**GASDATERRA – SOCIEDADE DE RECONVERSÃO
DE RESÍDUOS AGRÍCOLAS EM ENERGIA, LDA**

UNIDADE DE PRODUÇÃO DE BIOMETANO DE TORRES NOVAS

**PROJETO DE EXECUÇÃO
ESTUDO DE IMPACTE AMBIENTAL
ADITAMENTO**

Lisboa, 21 de abril de 2026

Figura 2.1 – Esquema representativo dos drenos subterrâneos

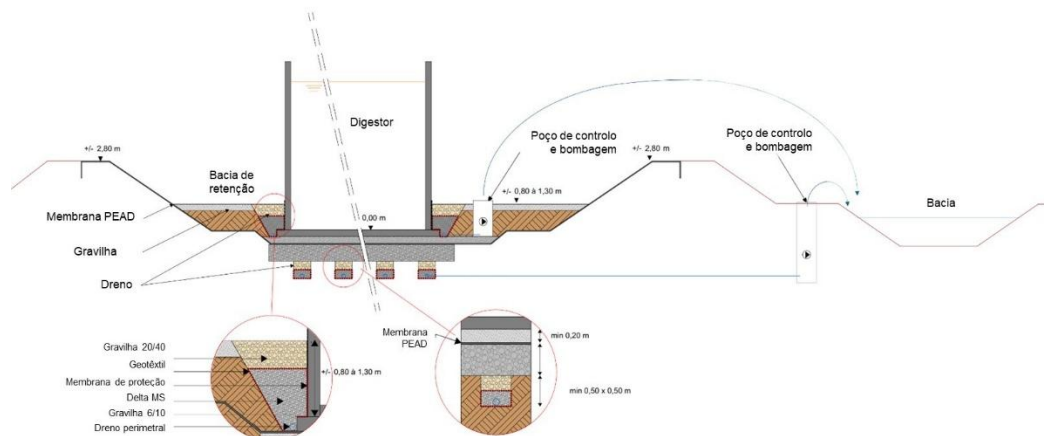
14) Apresentar desenho tipo dos “Drenos Subterrâneos”;

Por forma a dar resposta ao solicitado, apresenta-se em seguida a figura esquemática representativa dos drenos subterrâneos.

Figura 2.2 - Extrato da Planta de Ordenamento – Zonamento Acústico da proposta de Revisão do PDM de Torres Novas

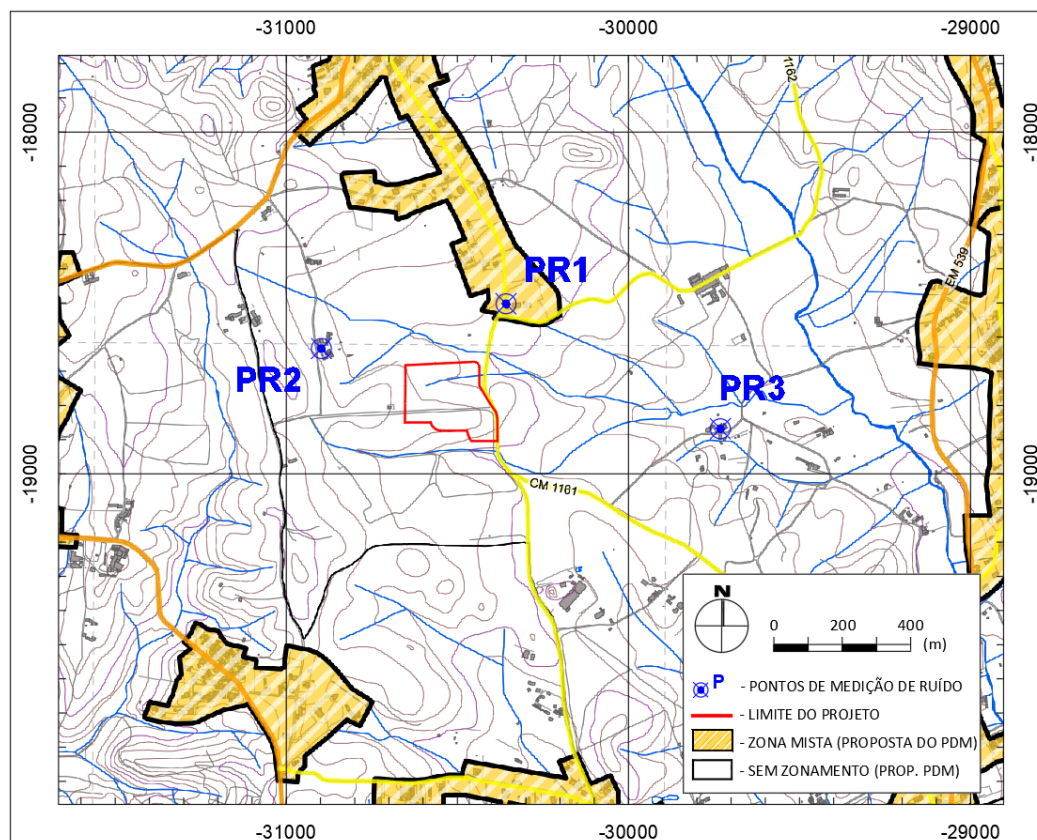
48) Apresentar o enquadramento do projeto e das vias de acesso ao mesmo na “Planta de Ordenamento – Zonamento Acústico” da proposta de revisão do PDM de Torres Novas;

Na Figura 2.2 apresenta-se o extrato da Planta de Ordenamento – Zonamento Acústico, da proposta de Revisão do PDM de Torres Novas, para a área envolvente da UPB Torres Novas.

De acordo com a proposta na Planta de Ordenamento - Zonamento Acústico, com data de janeiro de 2025, território envolvente à UPB não apresenta classificação acústica, pelo que na ausência de recetores sensíveis, não tem valores limite a verificar, no âmbito do artigo 11º do RGR.
